Ärendebeteckning
2018-0336

Detaljplan för Bergkristallen 2, Topasen 1 samt del av Oxhagen 2:1 m.fl. Oxhagen

Granskningsutlåtande

Utsnitt PM Gårdshus Bergkristallen 2 2020-03-31, bilaga 3 - Framtidsprognos år 2050

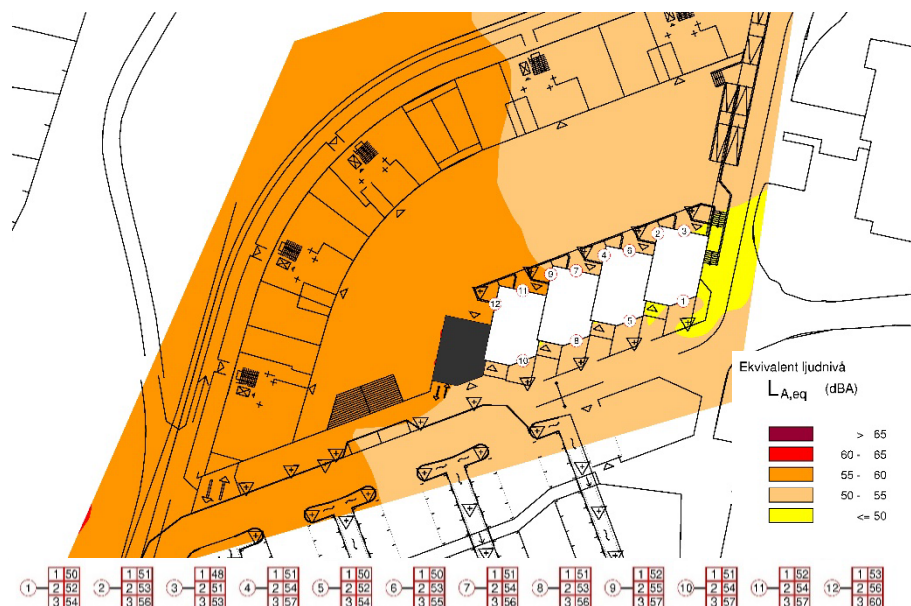
Ändrad lovplikt är ett verktyg som ska användas i aktuell plan. Att den välvda bygggrätten i norra planområdet byggs innan området innanför bebyggs är enligt bullerutredningen en förutsättning för att uppnå en acceptabel bullernivå för tänkta stadsradhus. Bestämmelsen kan utformas a1 - Startbesked får inte ges för bostadsbyggnad förrän byggnaden X har uppförts (PBL 4 kap 14 § 5). Ett bullerskydd längs med E22 som innebär att bostäder klarar riktvärden innebär också att bostäderna ska ha ändrad lovplikt med hänvisning till att bullerskyddet ska uppföras innan startbesked får ges.

Kommentar: Ur bullerutredningen framgår: "Resultaten visar att ljudnivåerna vid stadsradhusen är låga och uppfyller riktvärdena med god marginal." Kommunen instämmer därför inte med ovanstående yttrande från Länsstyrelsen.

Men vi antar att det är gårdshuset på fastigheten Bergkristallen 2 som åsyftas. För dessa gäller: "Ljudnivåerna vid gårdshuset är låga och med god marginal under riktvärdena." Kommunen kan inte motivera att det skulle krävas någon typ av villkorsstyrning för gårdshuset. (se kompletterande undersökning PM Gårdshus Bergkristallen 2 (2020-03-31). De föreslagna gårdshuset har en låg tillåten höjd och är placerade längre från störningskällan än den föreslagna välvda byggnaden. Den kompletterande bullerutredningen visar, liksom kommunens antagande, att det inte uppkommer nivåer högre än gällande riktvärden.

För att förtydliga lämplig placering av eventuella uteplatser enligt kompletterande Pm gällande buller, regleras gårdsbusen med:

m₂ - Om en bostad har en eller flera uteplatser ska minst en av dessa placeras där högst 50 dBA ekvivalent ljudnivå och högst 70 dBA maximal ljudnivå.

Utdrag ur riskutredning ”Verifiering av friskluftsintags placering 2019-09-16” Dirarienummer SBN 2018-2451

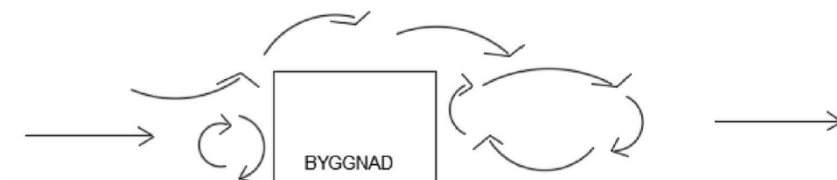
Bestämmelse om att friskluftsintag ska riktas bort från riskkällan samt bestämmelse om att utrymningsvägar/ primär entré är placerad mot innergården bort från motorvägen, har tagits bort från plankartan vid granskning. Båda bestämmelserna är förslag på säkerhetshöjande åtgärder som föreslås i riskutredningen. I riskutredningens slutsatser framkommer att ”med anledning av den förhöjda samhällsrisknivån föreslås säkerhetshöjande åtgärder vidtas i syfte att reducera riskerna vid byggnation.” För att säkerställa att åtgärderna vidtas krävs att dessa utformas som planbestämmelser i detaljplanen. Bestämmelserna ska återinföras på plankartan för alla bostadsändamål inom 75 meter från riskkällan.

Bestämmelse m1 är för otydlig och saknar lagstöd.

Kommentar: Bestämmelse om friskluftsintag och entréer har återinförts på plankartan men med en annan formulering.

m₃ - Friskluftsintag ska placeras mot en trygg sida

Planbestämmelsen syftar till att lokalisera luftintaget mot en trygg sida där risken för olägenheter är minst. Den optimala placeringen av friskluftsintaget beror på den exakta utformningen av byggnadens volymer. Vilken sida som kan anges som optimal ur risksynpunkt är inte möjligt att fastlä förrän under bygglovskedet då en färdig utformning finns. Om en kub, enligt figuren nedan, används som exempel på byggnadsform för en fiktiv gasläcka kan det förklaras följande: Luft strömmar mot och runt byggnaden. Framför byggnaden bildas då en mindre virvel. På andra sidan byggnaden bildas en större virvel där luften cirkulerar. Dessa virvlar kallas lävakar. Ett eventuellt utsläpp kommer att följa med dessa luftströmmar. Det kommer därmed att bildas en mindre lävaka på sidan i riktningen där utsläppet kommer ifrån. Där kommer gasen att samlas, cirkulera runt och spädas ut. Samma sak sker på andra sidan av byggnaden. Där bildas dock en större lävaka. I detta fall är placeringen av friskluftsintag högt på ett yttertak istället mer lämpligt än på motstående sida för att minska mängden gas som kan komma in i byggnaden via ventilationsystemet. Det är därför inte självklart vilken sida av en byggnad som utgör en ”trygg sida” förrän en exakt utformning av byggnaden finns.
